Dell™ PowerEdge™ SC1430 Systems Information Update

System Setup Program Update

Figure 1. Main System Setup Program Screen

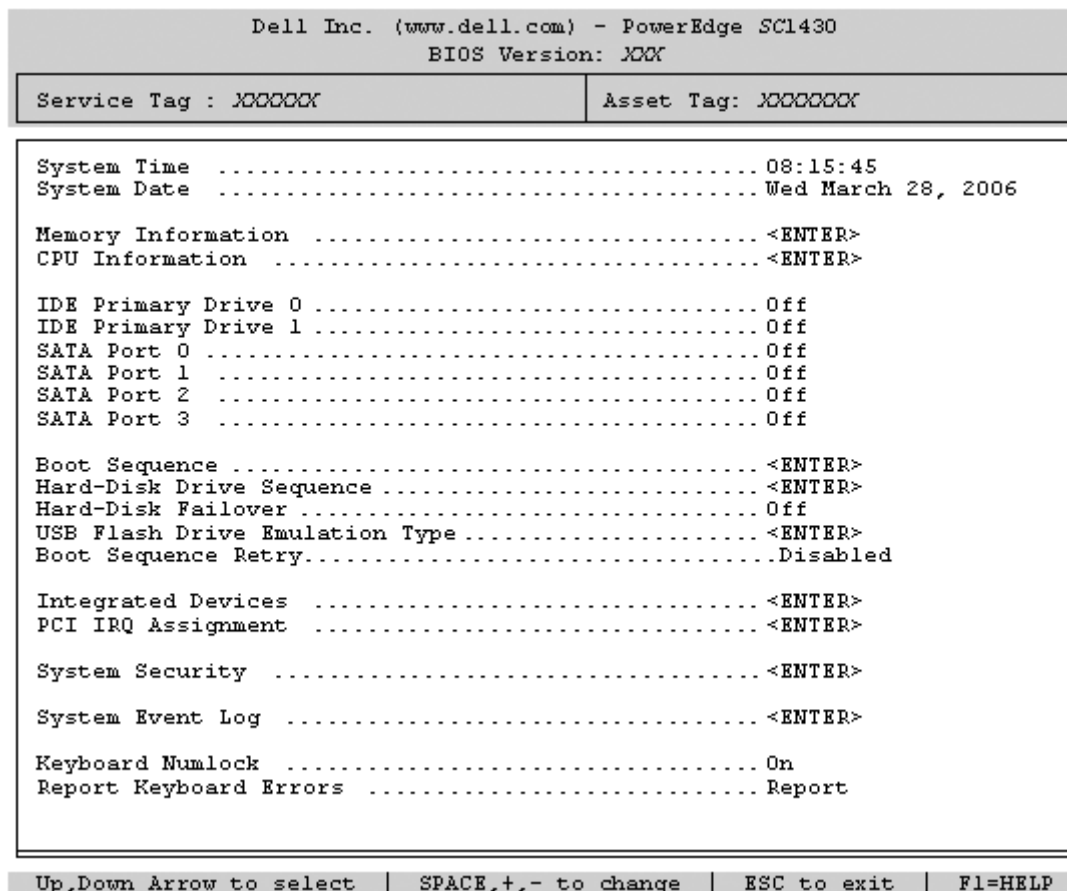
Figure 1 shows the updated main System Setup program screen. Table 2 lists a new option on the System Setup main screen.

Option	Description
Boot Sequence Retry (Disabled default)	Enables or disables the Boot Sequence Retry feature. When set to Enabled , the system reattempts the boot sequence after a 30-second timeout if the previous boot attempt failed.

Figure 1. Écran principal du programme de configuration du système

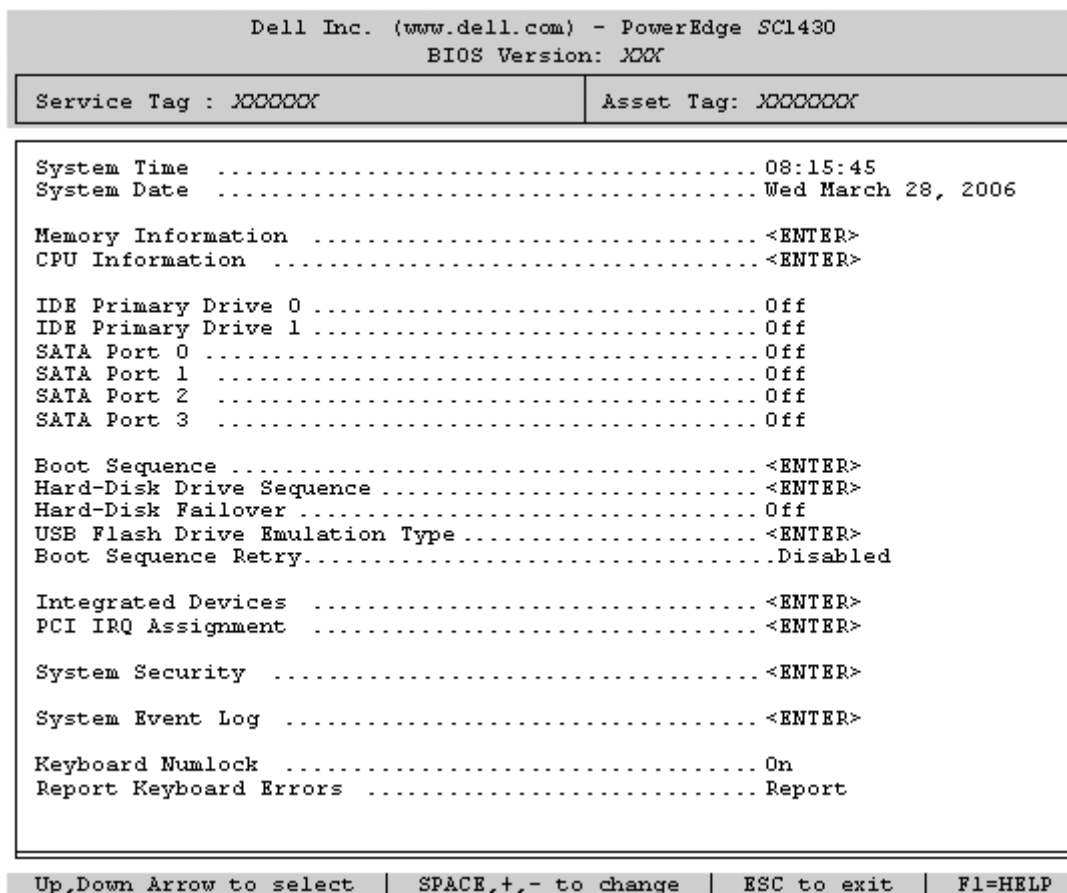
La figure 1 représente le nouvel écran principal du programme de configuration du système. Le tableau 2 décrit une nouvelle option qui a été ajoutée à cet écran.

Option	Description
Boot Sequence Retry (Ré-exécution de la séquence d'amorçage) Disabled (Désactivé, option par défaut)	Active ou désactive la fonction de ré-exécution de la séquence d'amorçage. Si vous sélectionnez Enabled (Activé), le système ré-exécute la séquence d'amorçage après un délai de 30 secondes si la tentative d'amorçage précédente a échoué.

図 1 セットアップユーティリティのメイン画面

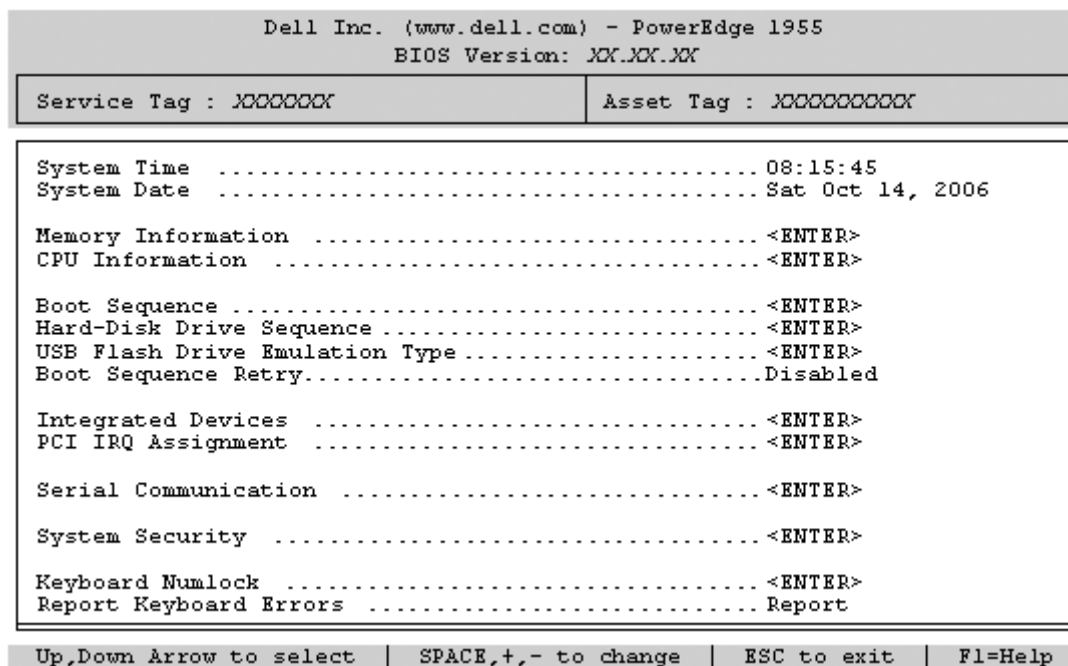
新しくなったセットアップユーティリティのメイン画面を図 1 に示します。表 2 には、セットアップユーティリティのメイン画面の新しいオプションを示します。

オプション	説明
Boot Sequence Retry (起動順序再試行) (デフォルトは Disabled (無効))	Boot Sequence Retry (起動順序再試行) 機能の有効 / 無効を切り替えます。 Enabled (有効) に設定しておくこと、前回の起動が失敗した場合、30 秒のタイムアウト後に、システムは起動順序を再試行します。

Figura 1. Pantalla principal del programa de configuración del sistema

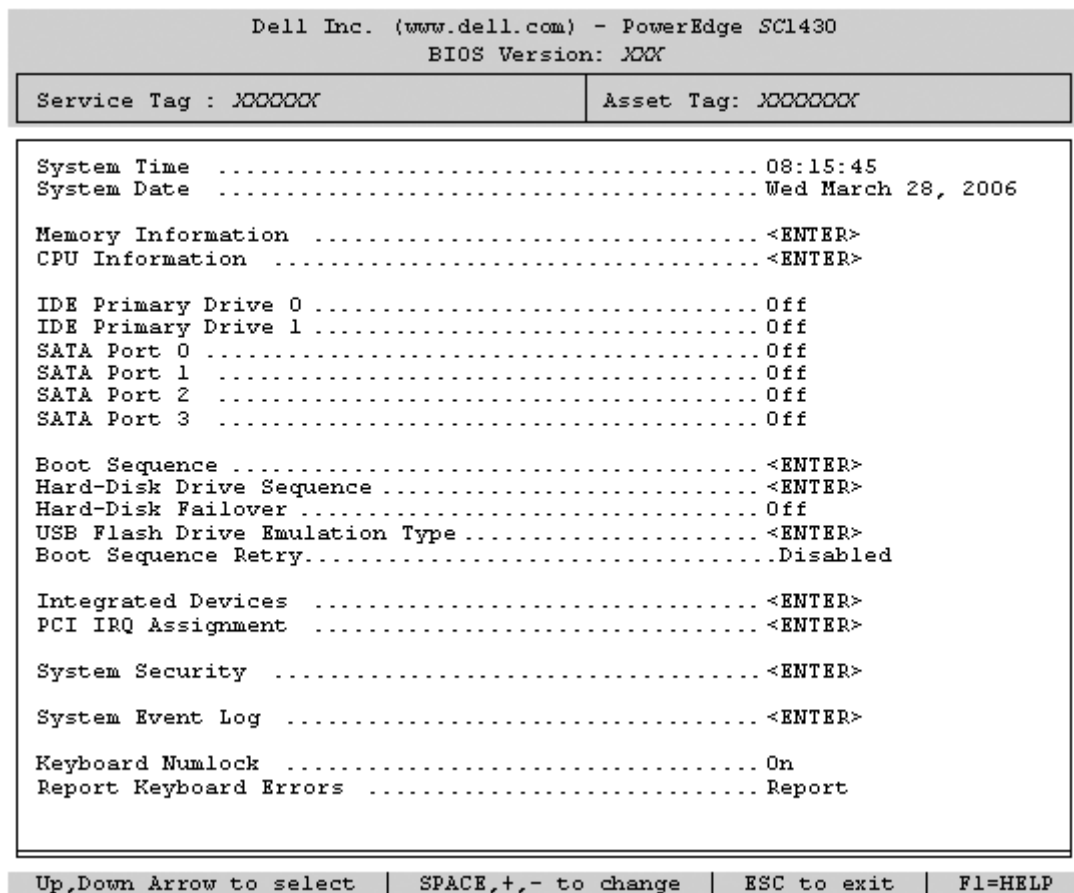
En la figura 1 se muestra la pantalla principal actualizada del programa de configuración del sistema, y en la tabla 2 se describe una nueva opción de la pantalla principal del programa de configuración del sistema.

Opción	Descripción
Boot Sequence Retry (valor predeterminado: Disabled)	Activa o desactiva la función Boot Sequence Retry (Reintento de la secuencia de inicio). Cuando esta opción está activada (Enabled), el sistema reintenta la secuencia de inicio tras un tiempo de espera de 30 segundos si el intento de inicio anterior ha fallado.
